COMUNE DI MONTEFIASCONE

Osservazioni

sull'istanza di procedura di Valutazione di Impatto Ambientale "Impianto pilota geotermico Castel Giorgio (Tr)" -- Codice progetto P13_ITW-049, Presentato dalla Società ITW & LKW Geotermia Italia spa.

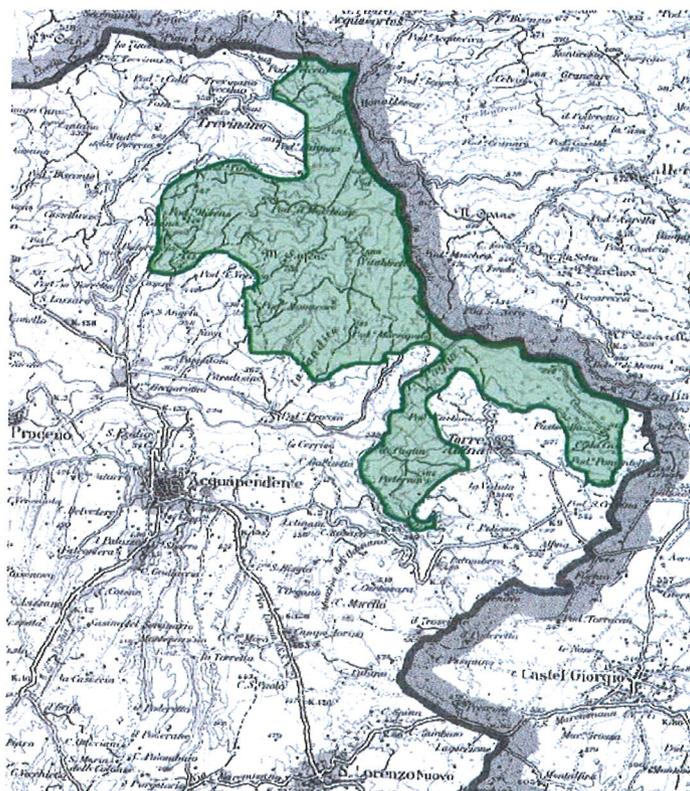
L'intervento (il pozzo di estrazione CG2) è ai margini della riserva stessa.

Non a caso, a quanto risulta, in sede di VIA nazionale il Ministero dell’Ambiente ha assunto come livello cautelativo, anche in ottemperanza al noto principio di precauzione, la distanza di 5 km dall’opera. Nella fattispecie in esame, la questione è peraltro ben più complessa; il deposito sotterraneo potrebbe estendersi addirittura all’interno della zona tutelata, anche se i pozzi sono esterni.

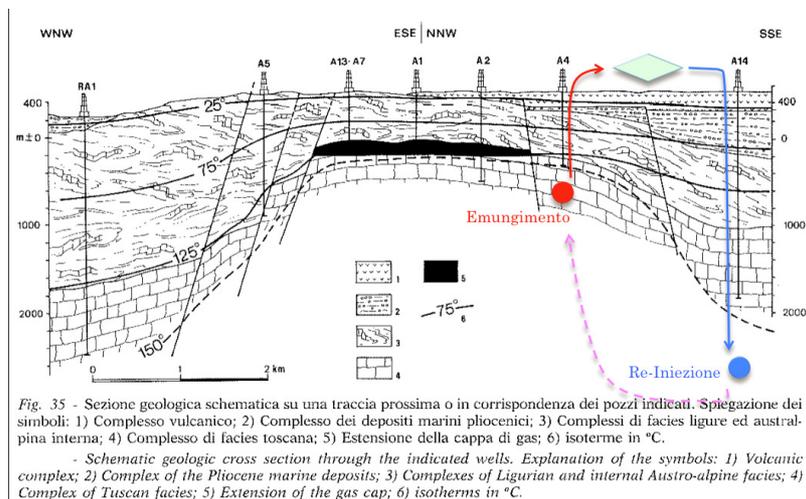
Potenzialità della risorsa geotermica: il modello concettuale del bacino geotermico sembrerebbe derivato principalmente da dati di bibliografia, integrata da misurazioni di superficie. Tali informazioni non consentono di comprendere esaurientemente l'evoluzione della risorsa nel tempo. Le stesse potenzialità del bacino non sono chiare e vengono semplicemente ritenute sufficienti per l'impianto. In Cataldi et al. (1983) si cita una disponibilità complessiva della risorsa geotermica pari a circa 1.000 t/h per l'intero bacino dell'Alfina, mentre il progetto prevede uno sfruttamento di circa 1.150 t/h da cinque pozzi di prelievo vicini tra di loro. Buonasorte et al., 1995 indicano invece una potenzialità di sfruttamento che può raggiungere i 400 t/h per ciascun singolo pozzo. In Moia (2008) si riferisce infine che, a proposito di una rete di monitoraggio sismico dell'ENEL nel Lazio settentrionale e toscana meridionale dal 1977 al 1992, quella dell'area di Torre Alfina venne smantellata in quanto il campo geotermico non si rivelò idoneo per lo sfruttamento principalmente a causa della scarsa permeabilità delle rocce profonde malgrado la presenza di alte temperature.

Tale argomento necessita di ulteriori chiarimenti e specificazioni soprattutto nel dominio del tempo. Non è difatti chiaro come sono state valutate le permeabilità delle varie formazioni geologiche, specialmente quelle più profonde.

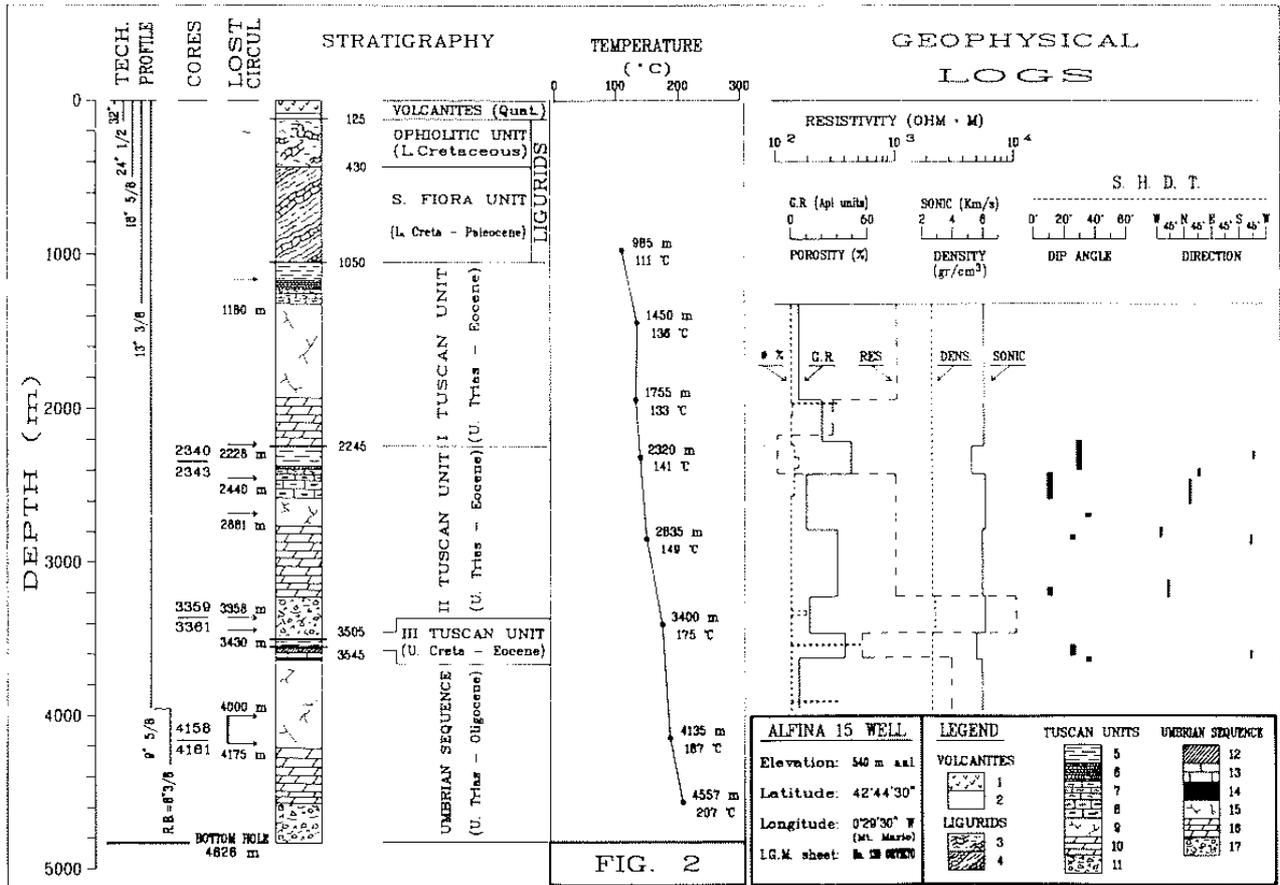
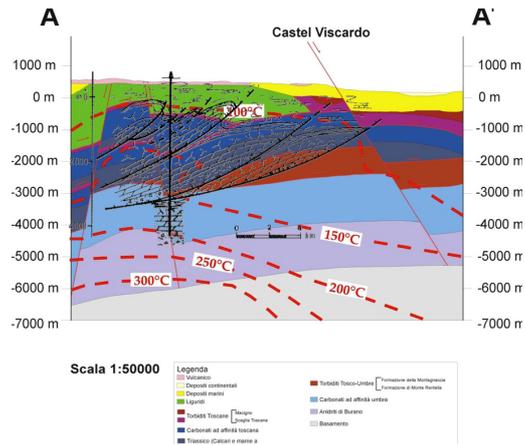
assetto strutturale isotropi ed omogenei che la stessa Regione Umbria, nel rapporto 2013 sulle risorse geotermiche, assume decisamente più complesso. Analoga complessità si rinviene dall'analisi del pozzo A15 discusso in Buonasorte et al. (1991) di cui alla figura di seguito riportata. V. figura successiva allegata si riporta invece il modello geotermico di riferimento e la ricostruzione effettuata da Regione Umbria con sovrapposto il pozzo A15 (in nero).

Figura 4 - Distribuzione oraria degli eventi sismici durante gli esperimenti di re-iniezione condotti da ENEL nel 1977 (Batini et al., 1980).

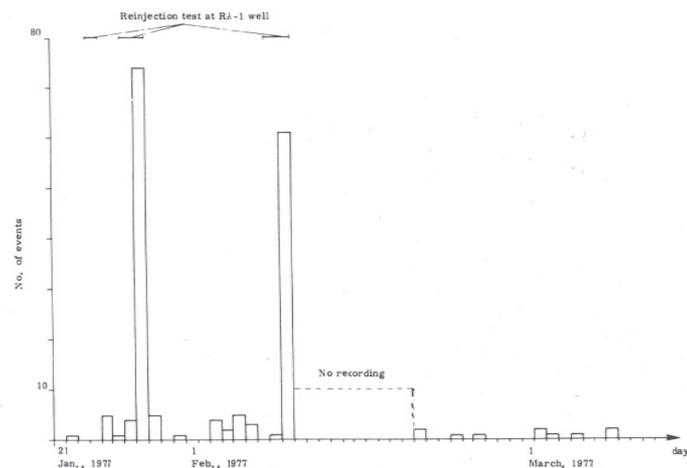
L'analisi oraria di tali operazioni di immissione nel pozzo RA-1 (Batini et al., 1980), permette

anche di stimare la soglia di 100 m³/h come limite inferiore per innescare fenomenologie sismiche. Le due figure seguenti riportano dettagliatamente l'andamento della sismicità, della pressione di bocca pozzo e dei volumi iniettati rispettivamente durante il primo e secondo test effettuati nel pozzo RA-1.

Figura 5 - Distribuzione degli eventi sismici durante gli esperimenti di re-iniezione condotti da ENEL nel 1977, primo esperimento (Batini et al., 1980).

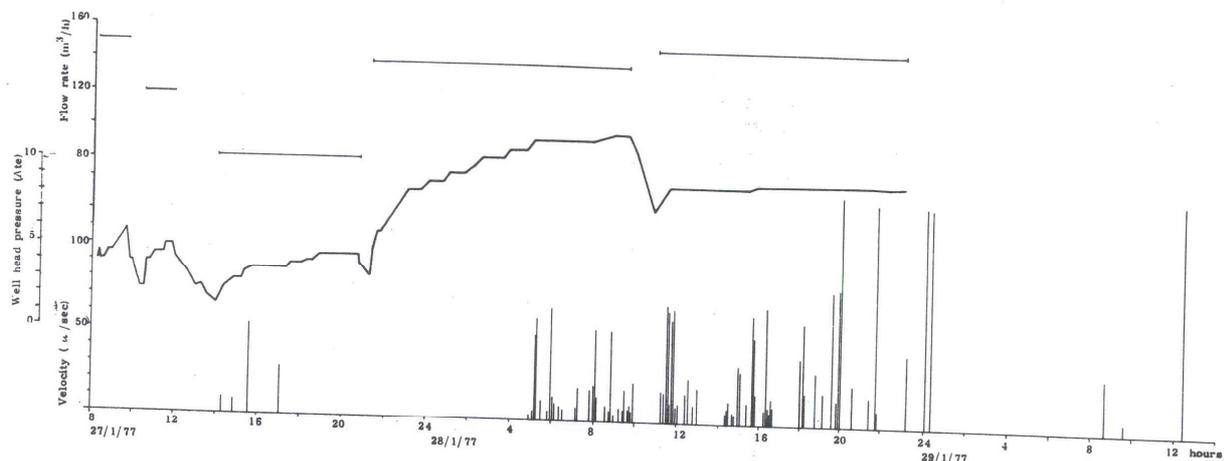
La conferma della prima prova di immissione dei giorni 27 - 29 Gennaio 1977 si ottiene anche in occasione della seconda prova di immissione dei giorni 8 e 9 Febbraio 1977 (Batini et al., 1983).

Figura 6 - Distribuzione degli eventi sismici durante gli esperimenti di re-iniezione condotti da ENEL nel 1977, secondo esperimento (Batini et al., 1980).

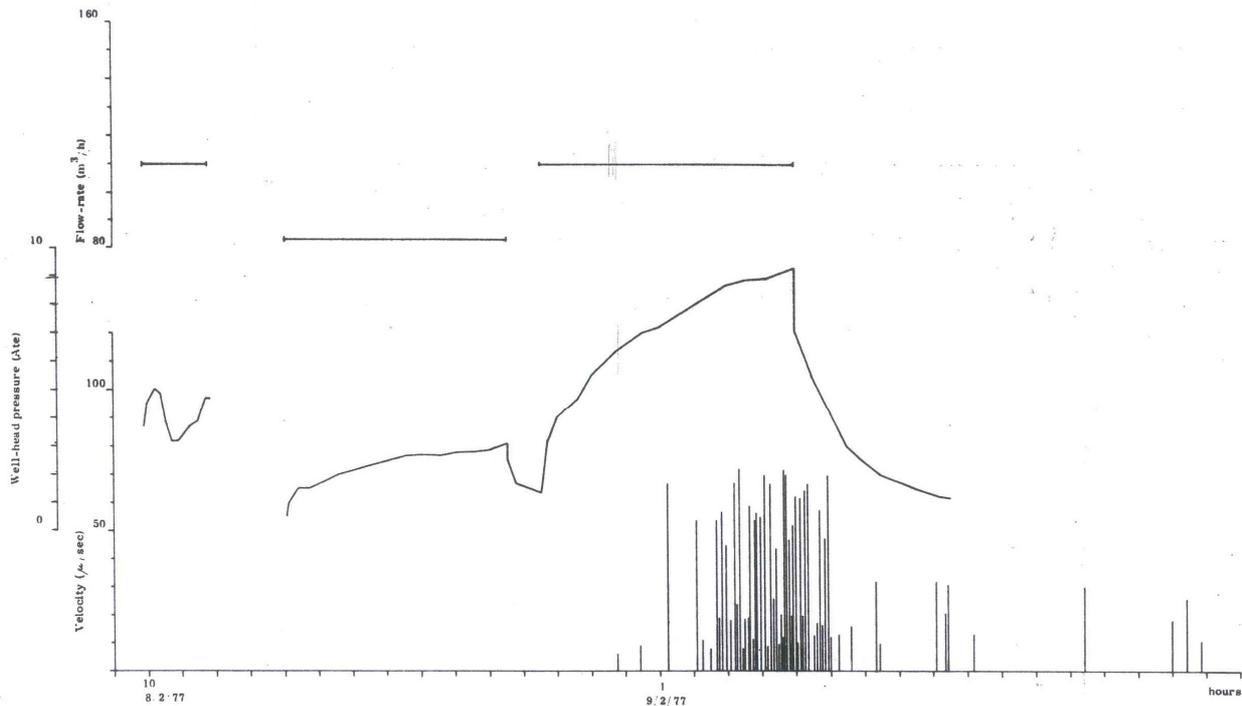
“... Per quanto riguarda gli eventi sismici nelle due figure è rappresentato il valore massimo di oscillazione del terreno, in micron/sec, e in entrambi i test è evidente che gli eventi si manifestano in corrispondenza dei più alti valori di pressione di iniezione che comunque non raggiungono dei valori molto elevati (12 atm e 10 atm nei due test rispettivamente).

Inoltre si osserva che nel primo test i terremoti si manifestano con volumi iniettati di 140 e 150 m³/h (qualche sporadico evento di è avuto nella fase iniziale con pressione di 4-5 atm e 85 m³/h) e cessano quasi immediatamente non appena termina il processo di iniezione.

Le stesse considerazioni sono valide anche per il secondo test dove gli eventi sismici si sono manifestati con volumi iniettati poco superiori a 100 m³/h.
